Deres ref.: 201805060
Vår saksbehandler: Are Eriksen

PLANFORSLAGET FOR SANDAKERVEIEN 52 BØR KVALITETSSIKRES, ENDRES OG LEGGES UT TIL OFFENTLIG ETTERSYN FØR POLITISK BEHANDLING

Oslo Elveforum og Miljøforeningen Akerselvas Venner har følgende merknader i forbindelse med at forslag til detaljregulering for Sandakerveien 52 ble oversendt til politisk behandling 29. juni 2018.

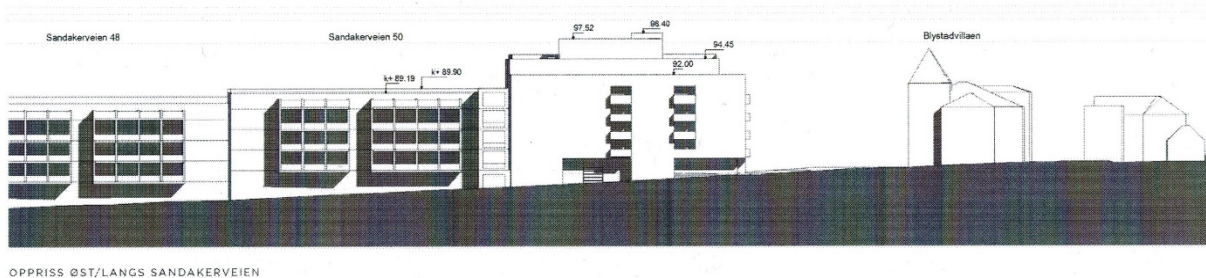
Vi viste samtidig til at foreslått maksimal byggehøyde ved begrenset høring for over 90 % av arealet innenfor byggegrensene for bygg A var «hele 8,4 m høyere enn gesimshøyden og ca. 7,2 m høyere enn mønehøyden for Sandakerveien 50», og konkluderte på følgende måte (s. 8): **Den foreslåtte bebyggelsen innordner seg ikke dominerende høyder i området.** For å gi plass for takoppbygg la vi inn kote 94,0 som maksimal byggehøyde for bygg A på vårt alternative plankart (s. 7).

Forslagsstillers reviderte oppriss ved oversendelse til politisk behandling, som vi gjengir under, viser med all tydelighet at foreslått bebyggelse ikke innordner seg de dominerende høydene i området. Takoppbygget for Sandakerveien 52 (kote 98,40) ligger hele 8,50 meter høyere enn mønehøyden for Sandakerveien 50 (kote 89,90).

Et bygg med 5 etasjer, selv uten noen (inntrukket) 6. etasje, gir med de nye byggegrensene ved oversendelse til politisk behandling, mulighet for å bygge 3200 m² BRA, dvs. noe mer enn reguleringen av 16. mars 1988 (S-2966) åpnet opp for. **Etter vårt syn bør bruksarealet for ny bebyggelse (bygg A) ikke overstige 3200 m².** Jf. s. 6 i vårt brev av 27. desember 2017.
